今回のトピック

AT2 リニューアル

このたび AT2 の設計を見直し、従来品よりも大きく耐久性が向上いたしました。
重さ、価格、素材、設置方法等に変更はございません。従来通りご使用ください。

新 AT2

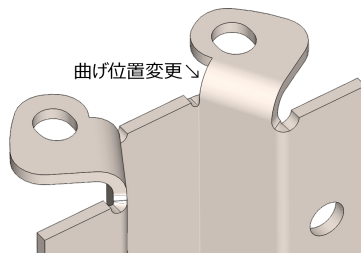
変更点

- ✌ 角部への応力集中を避けるための曲げ R 変更
- ✌ 力の伝達経路最適化のための曲げ位置変更
- ✌ 加工時の残留応力によるクラックの発生を回避するための逃し追加

AT2 振動試験

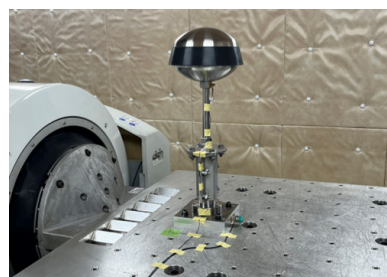
疲労強度の試験を行った結果、新型は旧型の 5 倍以上の
耐久性を有する事を確認いたしました。
